既存杭撤去に関する研究委員会報告書(2022年8月) 正誤表

整理番号 1-1から1-5まで:2022年6月30日更新 第2刷にて修正予定
 整理番号 2-1から2-2まで:2022年8月31日更新 第2刷にて修正予定

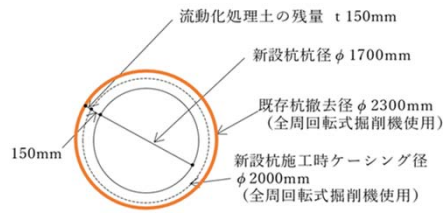
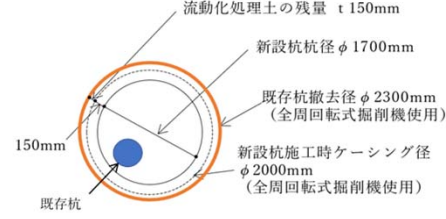
整理番号	頁	訂正箇所	誤	正
1-1	4	D.【設計】	隔離距離	離隔距離 (p.129以降参照)
1-2	89	5.1.4 下から4行目	既存杭地下工作物の取扱いに関するガイドライン	既存地下工作物の取扱いに関するガイドライン
1-3	98	下から3行目	参考文献番号 1)	5.1)
1-4	114	図5.3.8タイトル	掘削孔の傾斜事例(掘削孔が低強度の場合)	掘削孔の傾斜事例(撤去孔の埋戻し部が低強度の場合)
1-5	120	図5.3.17	図中の既存杭が消えている 	図中に既存杭を表示 
2-1	19	図3.1.2	一番上の「油圧ジャッキ工法」	「油圧ジャッキ引抜工法」
2-2	132	図6.2.2	$\theta = 2 \times \sin^{-1}(R/2L)$	Rの分母の2Lが4Lの間違い 正しくは、 $\theta = 2 \times \sin^{-1}(R/4L)$
